施設名	西河内川
提案区分	安心・安全整備
提案箇所	京丹波町下栗野（西川内境付近～上和知川合流）
提案内容	土砂浚渫
現在の状況	土砂の堆積はあるが、著しい堆積は見られない。

審査結果

現況写真

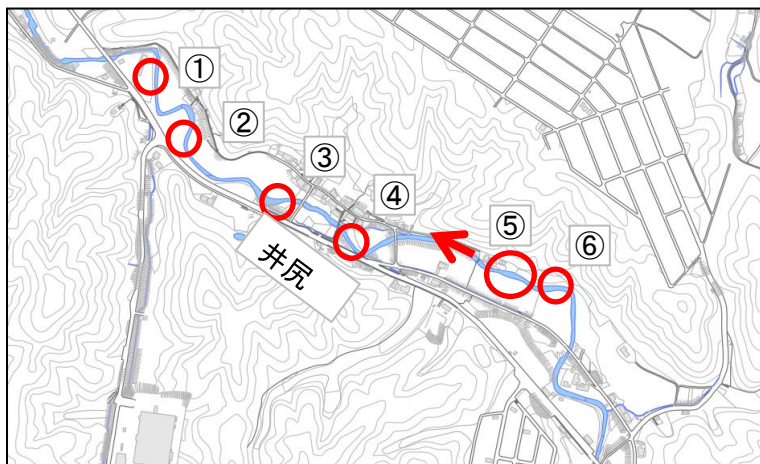
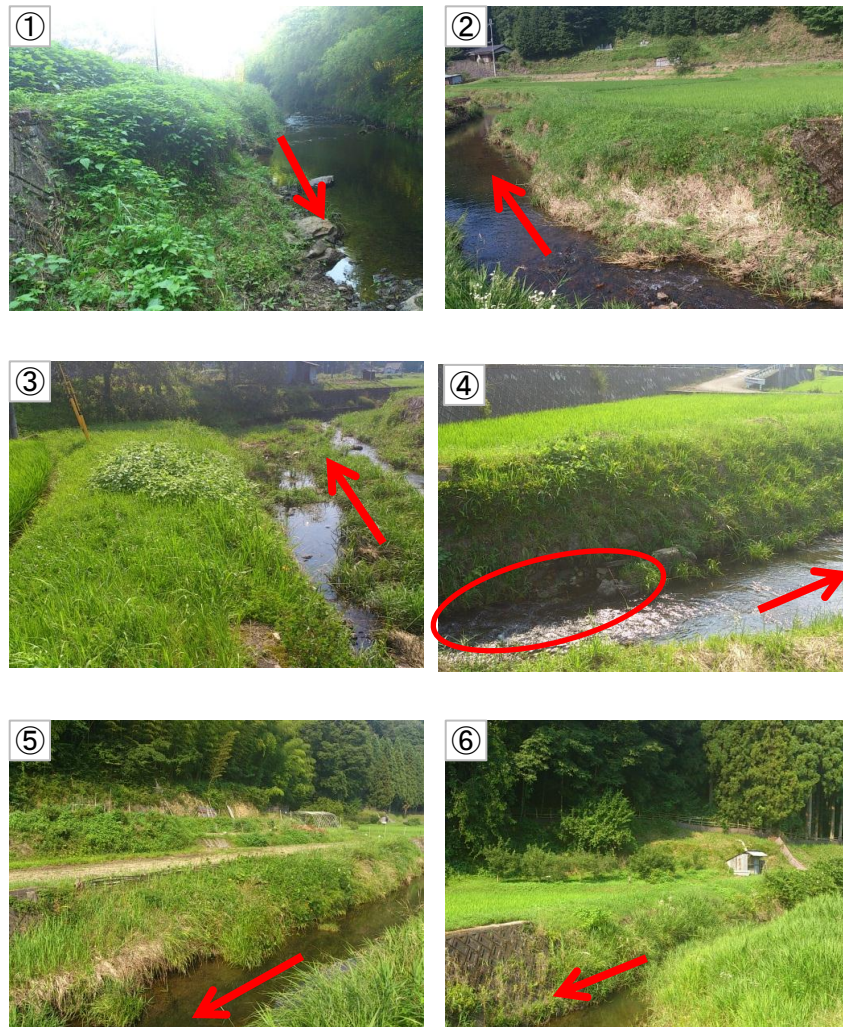
施設名	井尻川
提案区分	安心・安全整備
提案箇所	京丹波町坂井
提案内容	護岸改修
現在の状況	土羽護岸が一部浸食されているが、背後地まで影響しているところはない。④については石積みの基礎部分が崩壊している

実施① (提案場所④のみ実施)

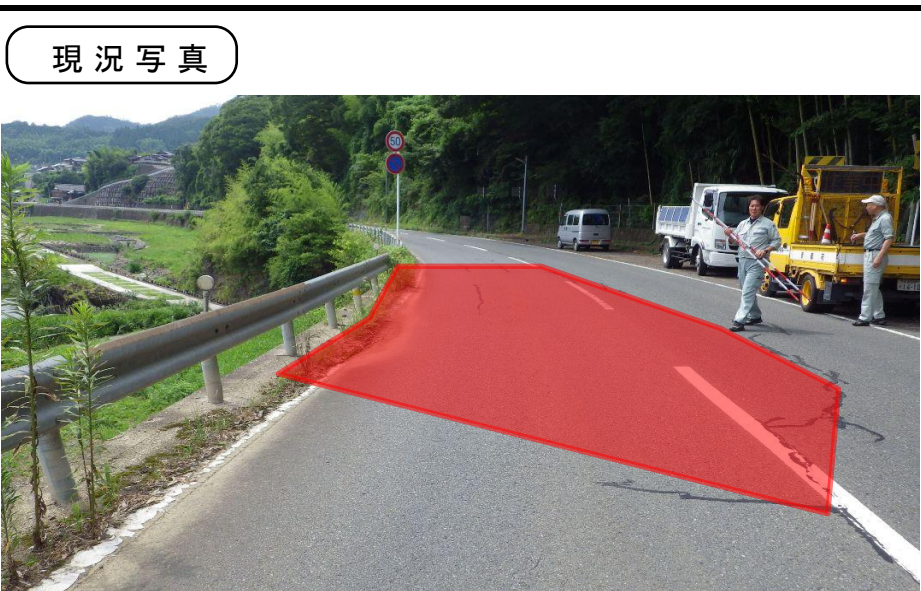
施設名	市島和知線
提案区分	安心・安全整備
提案箇所	京丹波町坂原大道ノ下
提案内容	舗装修繕
現在の状況	川側の吸い出し等は受けておらず路面クラックにも変状がなく落ち着いた状況。オーバーレイでの対応で解消できる。

実施①

現況写真

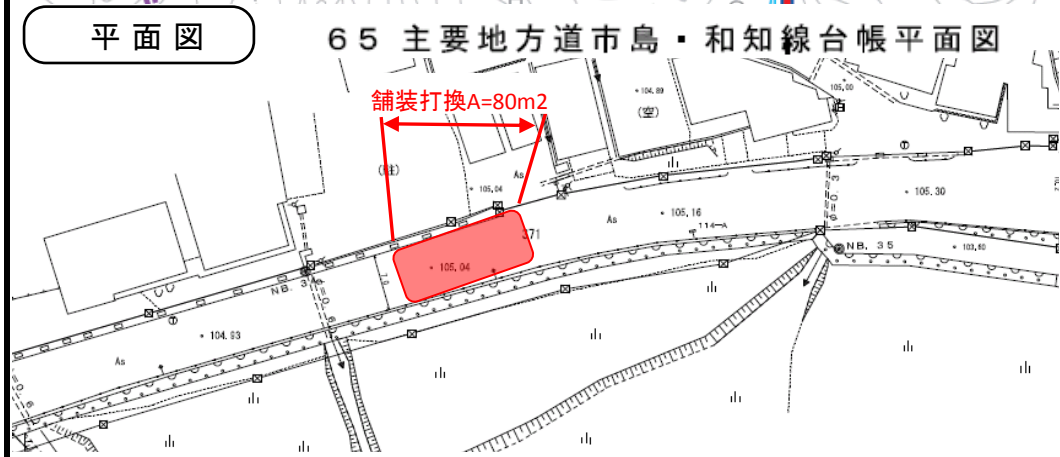
施設名	市島和知線
提案区分	安心・安全整備
提案箇所	京丹波町本庄
提案内容	舗装修繕
現在の状況	全体的にクラック補修がされており、クラックの大きさに変状はない。横断管等の影響もなく自然沈下と思われる。

実施①

現況写真

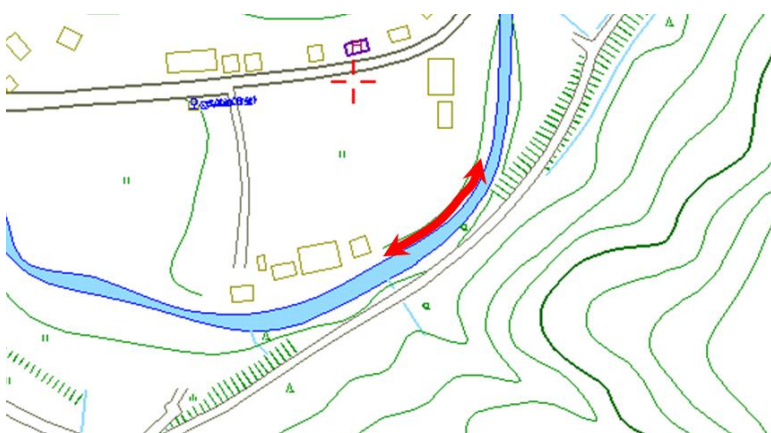
施設名	上和知川
提案区分	安心・安全整備
提案箇所	京丹波町仏主
提案内容	護岸改修
現在の状況	数年前の台風により天然護岸が崩壊しているが、被害も小さく岩盤も露頭していることから、経過観測とする。

実施しない（早期対応の必要性はない。経過観察を続ける）

現況写真

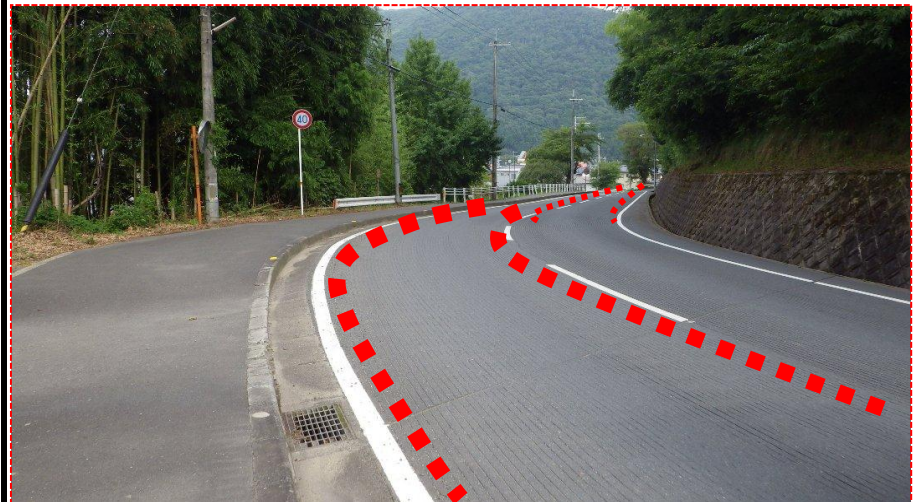
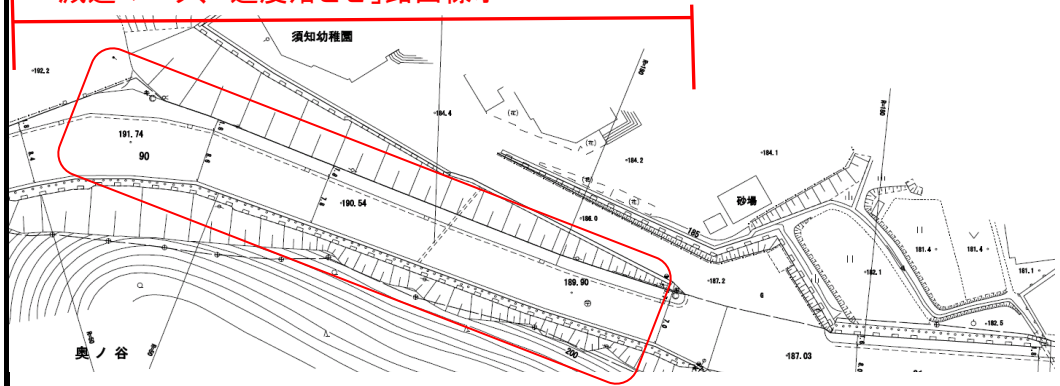
施設名	桧山須知線
提案区分	安心・安全整備
提案箇所	京丹波町須知
提案内容	速度抑制の路面表示
現在の状況	北方向から来ると下り勾配の急カーブ(R=50m)で加速しやすい道路状況。この箇所から9号に向けても勾配が徐々にきつくなるため、幼稚園付近で減速させる対策は効果的だと思われる。

減速マーク、「速度落とせ」路面標示

実施①

現況写真

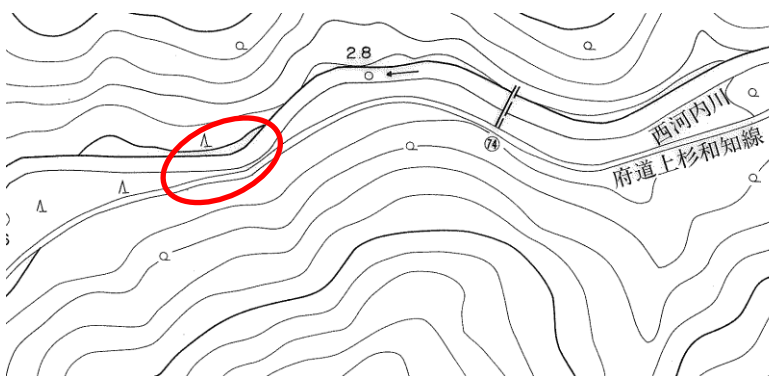
施設名	上杉和知線
提案区分	安心・安全整備
提案箇所	京丹波町西川内 森ノ上
提案内容	護岸改修
現在の状況	土羽護岸が浸食され、一部区間は府道の路肩が崩壊している

実施①

現況写真

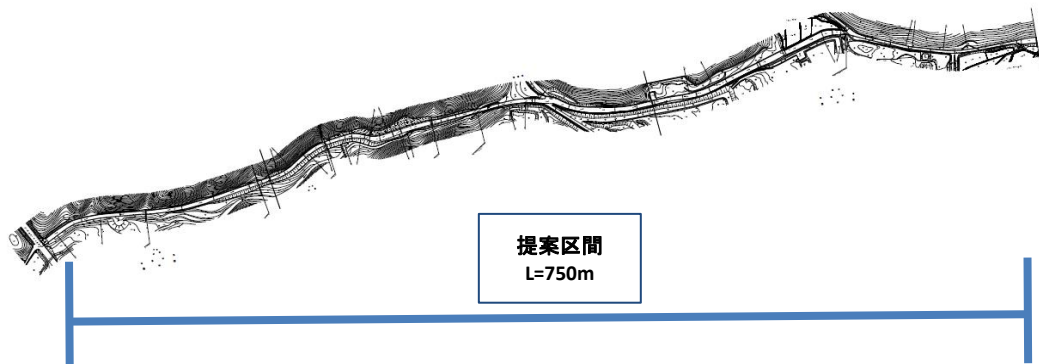
施設名	上野水原線
提案区分	安心・安全整備
提案箇所	京丹波町井脇坂井
提案内容	道路拡幅
現在の状況	道路幅員が狭く、通勤時間帯等は離合が難しい状況となっている。 一方、起点側において官地であるにも関わらず道路拡幅されていない区間や隣地所有者が道路拡幅に協力する意向を示されている区間がある。

実施① (道路敷及び関係者の承諾を得ている箇所のみ実施)
